# კორექტირებული გენგეგმა 0.00 ნიშნულის ჩვენებით

პროექტი — მრავალფუნქციანი საცხოვრებელი სახლი

მისამართი: ქ. თბილისი, ქუჩა ლეონიძის, N49 მიწის ს.კ.№ ს.კ 01.18.13.020.067

კორექტირებული
გენგეგმა, გენგეგმა
გრგ-თი განსაზღვრული
პირობითი
კონტურების დატანით

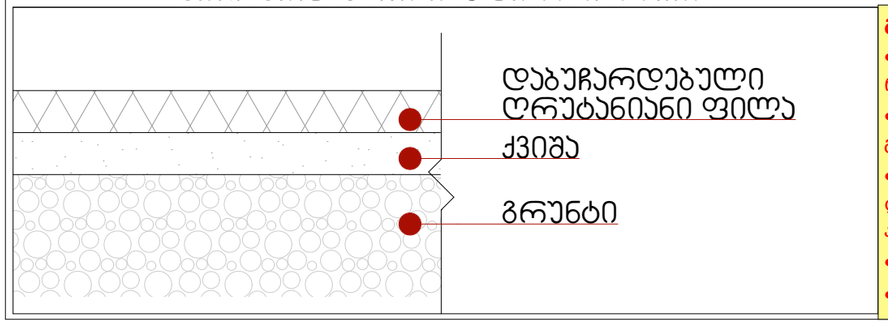
**განხორციელებული ცვლილებები:**

- ტერიტორიაზე გათვალისწინდა ცალკე მდგომი მიწისქვეშა ნაგებობა სატუმბოს და წყლის რეზერვუარისთვის. რამაც გამოიწვია გეგნეგმაში გარკვეული ცვლილებები. კერძოდ, კოეფიციენტის შენარჩუნების მიზნით განხორციელდა შემდეგი კორექტირება;
- H-E ღერძებში არსებული გარე სტადიონის გარშემო საცვალი ბილიკის სიგანე შემცირდა (გაუტოლდა დანერჩენი სავალი ბილიკის სიგანეს) და გაიზარდა გამწვანება.
- H-I ღერძთან არსებულ კიბეებთან მიმავალი ბეტონის სავალი ბილიკი შეიცვალა დაბურჩატებული ღრუტანიანი ფილის ბილიკით, დასარგავი ადგილი შეეცვალა 2 ცალ ფიჭვის ხეს, რომელის მოწყობაც გათვალისწინებული იყო ცალკე მდგომი სატუმბო ფართში ჩამავალი კიბეების ადგილზე.
- კოეფიციენტის ფართში შევიდა მიწისქვეშა სადგომში ჩასასვლელი პანდუსის მარცხნივ არსებული გამწვანება.
- კორექტირების შედეგად გამწვანების ფართის ცვლილება არ განხორციელებულა. იხ. წარმოდგენილი კროკები.

13. კორექტირებული გენგეგმა 1:500

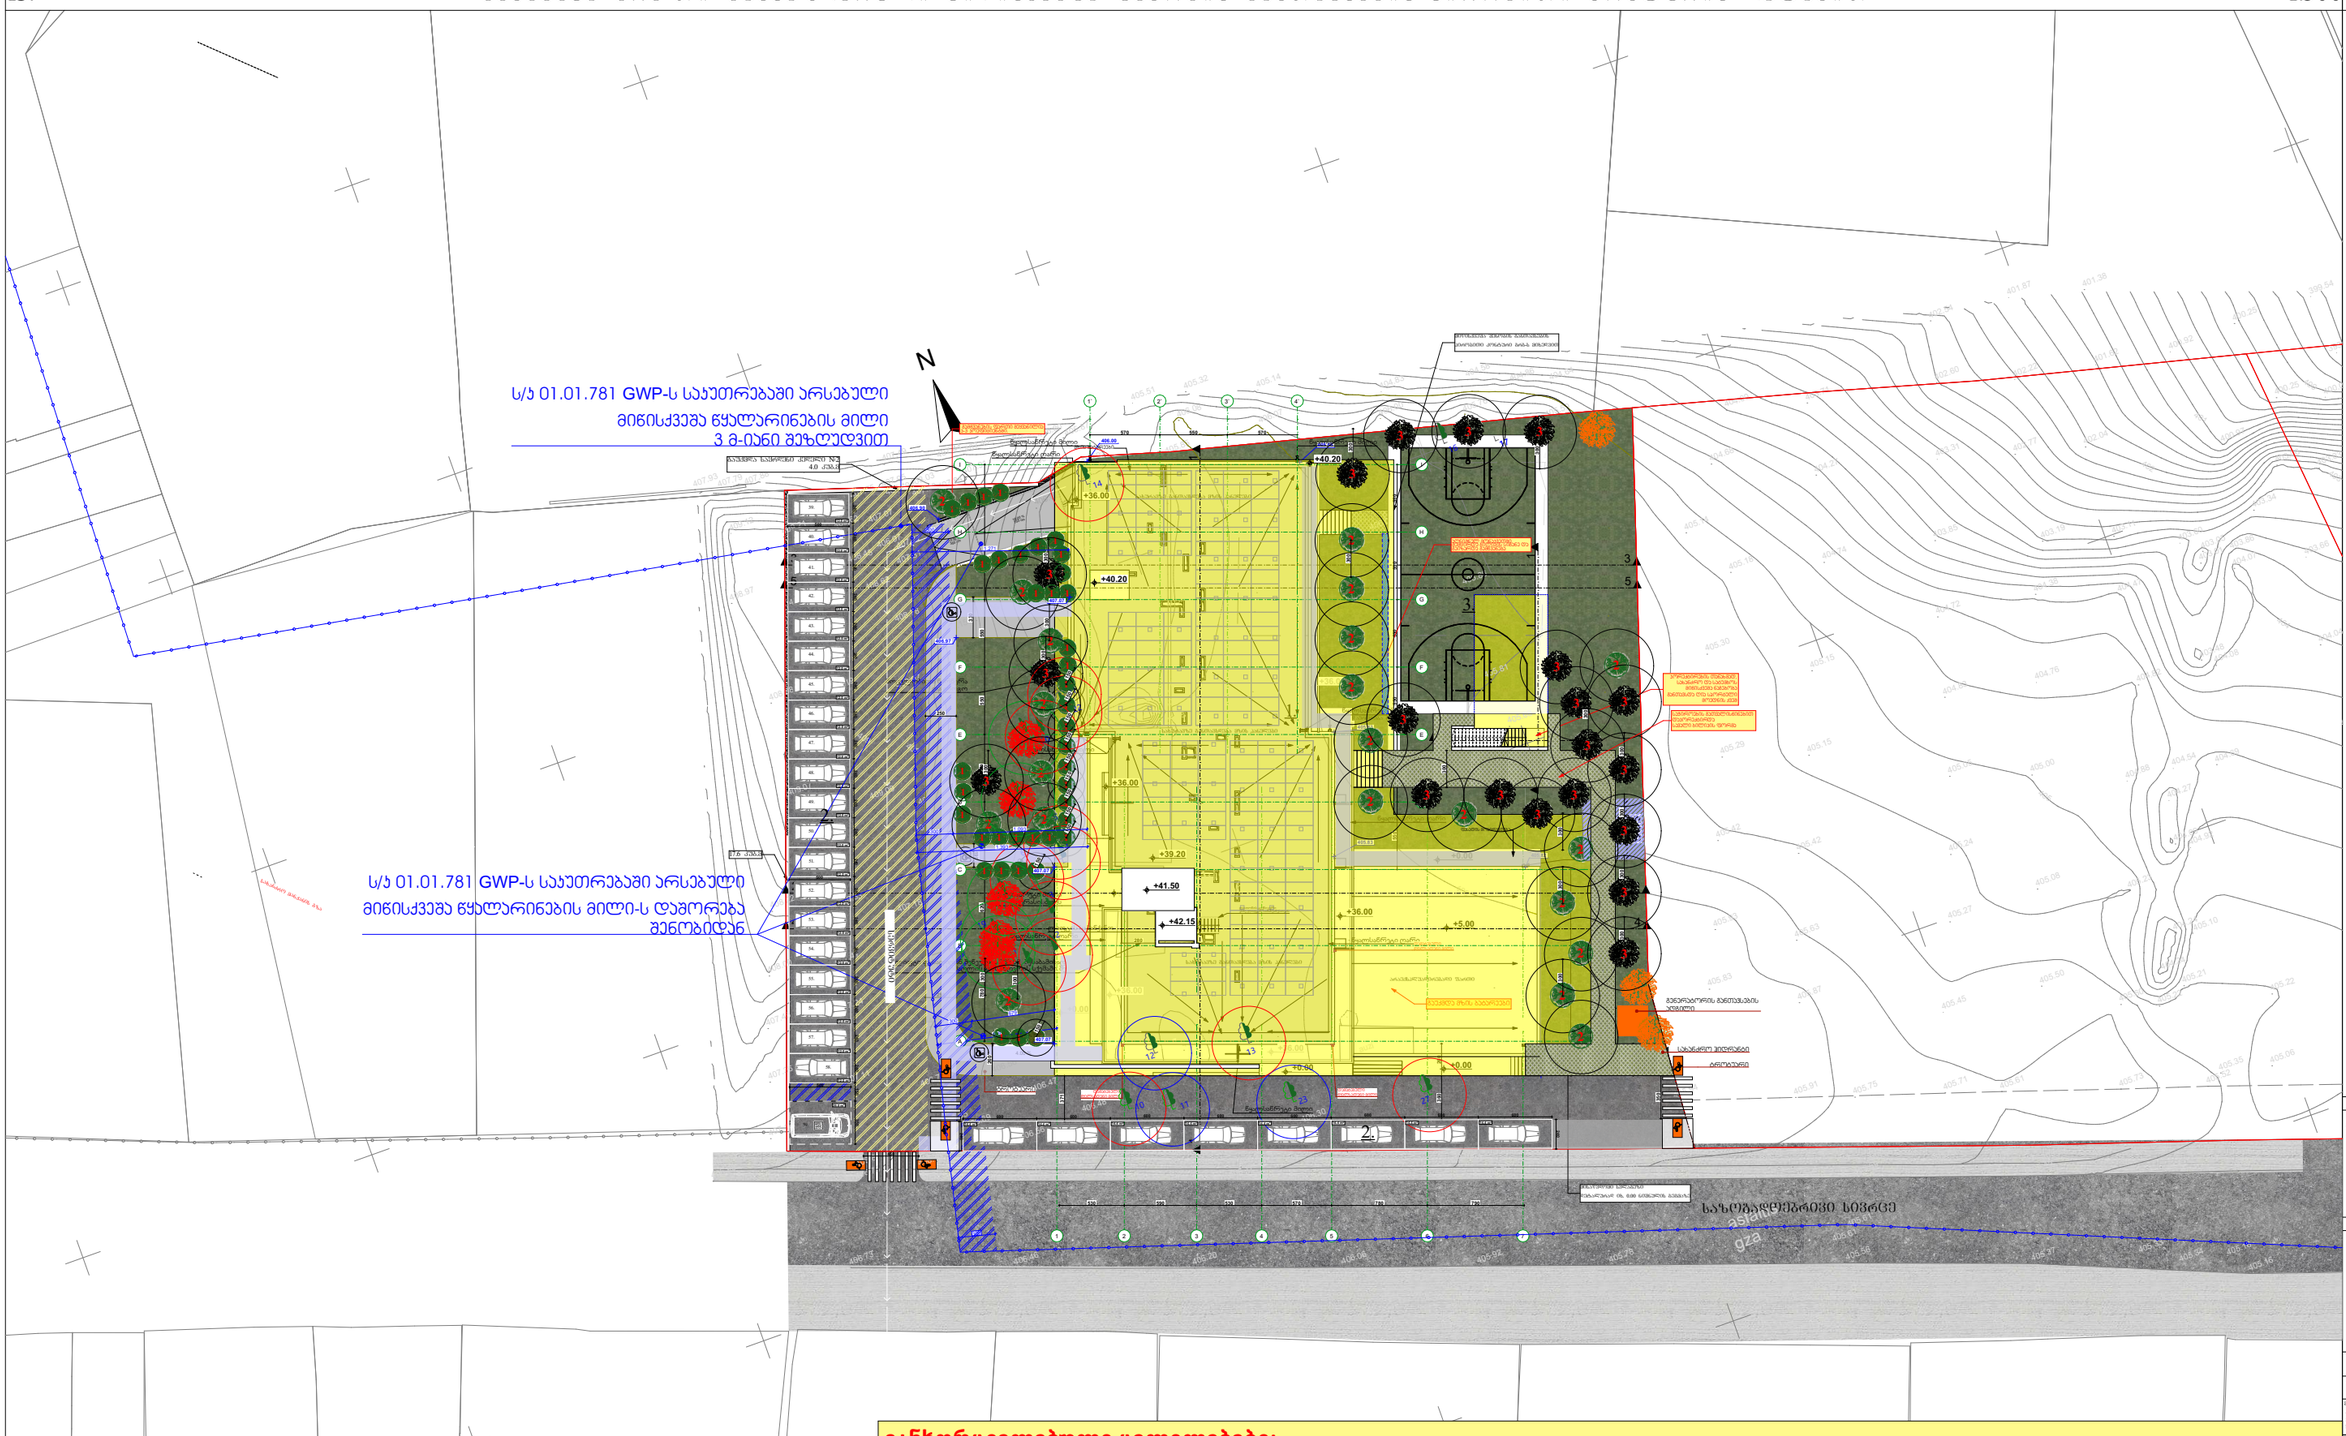
გაუქმდა საყრდენი კედელი #2
4.0 კუბ.მ

კორექტირების თანახმად,
სახანძრო და სატუმბოს
მიწისქვეშა ნაგებობა
განთავსდა ღია სპორტული
მოედნის ქვეშ

აღნიშნულ მონაკვეთში
შემცირდა ბილიკის სიგანე და
გაიზარდა გამწვანება

gauqmda mzis batareebi

საჭიროების გათვალისწინებით
დაკორექტირდა
სავალი ბილიკის ფორმა

განხორციელებული ცვლილებები:

∑ ტერიტორიაზე გათვალისწინდა ცალკე მდგომი მიწისქვეშა ნაგებობა სატუმბოს და წყლის რეზერვუარისთვის.

რამაც გამოიწვია გეგნეგმაში გარკვეული ცვლილებები. კერძოდ, კოეფიციენტის შენარჩუნების მიზნით განხორციელდა შემდეგი კორექტირება;

∑ H-E ღერძებში არსებული გარე სტადიონის გარშემო საცვალი ბილიკის სიგანე შემცირდა (გაუტოლდა დანერჩენი სავალი ბილიკის სიგანეს) და გაიზარდა

გამწვანება.

∑ H-I ღერძთან არსებულ კიბეებთან მიმავალი ბეტონის სავალი ბილიკი შეიცვალა დაბურჩატებული ღრუტანიანი ფილის ბილიკით,

დასარგავი ადგილი შეეცვალა 2 ცალ ფიჭვის ხეს, რომელის მოწყობაც გათვალისწინებული იყო ცალკე მდგომი სატუმბო ფართში ჩამავალი კიბეების

ადგილზე.

∑კოეფიციენტის ფართში შევიდა მიწისქვეშა სადგომში ჩასასვლელი პანდუსის მარცხნივ არსებული გამწვანება.

∑კორექტირების შედეგად გამწვანების ფართის ცვლილება არ განხორციელებულა. იხ. წარმოდგენილი კროკები.

13. გენგეგმა გრგ-თი განსაზღვრული მიწისქვეშა შენობის განთავსების პირობითი კონტურის დატანით 1:500

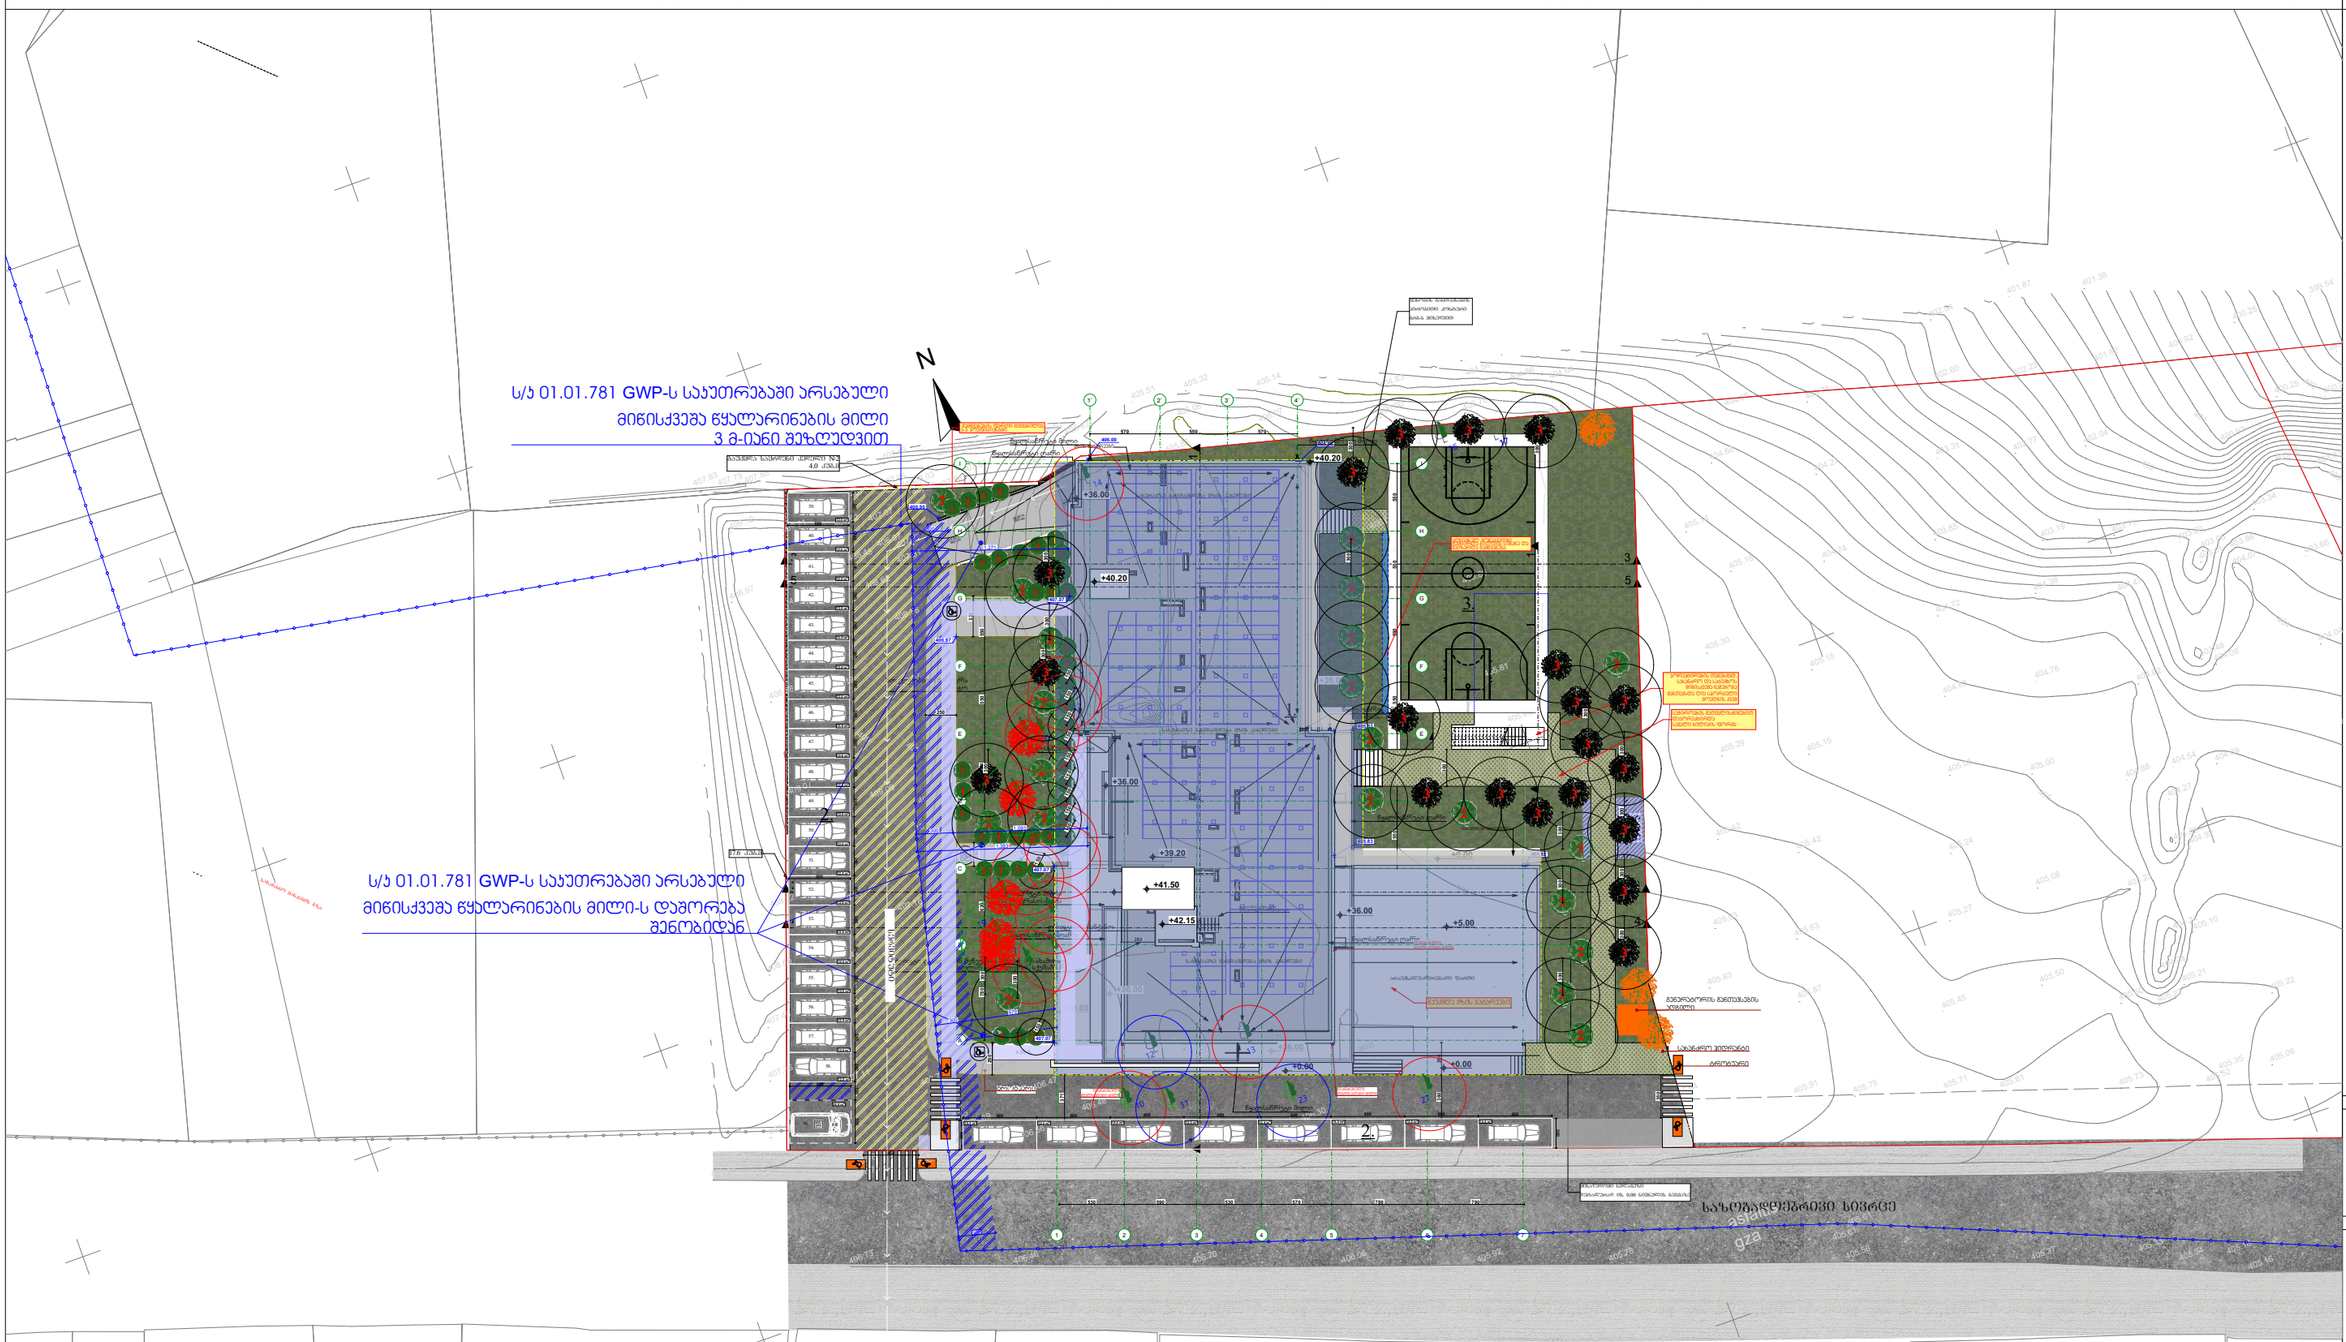
კორექტირების თანახმად,
სახანძრო და სატუმბოს
მიწისქვეშა ნაგებობა
განთავსდა ღია სპორტული
მოედნის ქვეშ

აღნიშნულ მონაკვეთში
შემცირდა ბილიკის სიგანე და
გაიზარდა გამწვანება

განხორციელებული ცვლილებები:

∑ ტერიტორიაზე გათვალისწინდა ცალკე მდგომი მიწისქვეშა ნაგებობა სატუმბოს და წყლის რეზერვუარისთვის.

რამაც გამოიწვია გეგნეგმაში გარკვეული ცვლილებები. კერძოდ, კოეფიციენტის შენარჩუნების მიზნით განხორციელდა შემდეგი კორექტირება;

∑ H-E ღერძებში არსებული გარე სტადიონის გარშემო საცვალი ბილიკის სიგანე შემცირდა (გაუტოლდა დანერჩენი სავალი ბილიკის სიგანეს) და გაიზარდა

გამწვანება.

∑ H-I ღერძთან არსებულ კიბეებთან მიმავალი ბეტონის სავალი ბილიკი შეიცვალა დაბურჩატებული ღრუტანიანი ფილის ბილიკით,

დასარგავი ადგილი შეეცვალა 2 ცალ ფიჭვის ხეს, რომელის მოწყობაც გათვალისწინებული იყო ცალკე მდგომი სატუმბო ფართში ჩამავალი კიბეების

ადგილზე.

∑კოეფიციენტის ფართში შევიდა მიწისქვეშა სადგომში ჩასასვლელი პანდუსის მარცხნივ არსებული გამწვანება.

∑კორექტირების შედეგად გამწვანების ფართის ცვლილება არ განხორციელებულა. იხ. წარმოდგენილი კროკები.
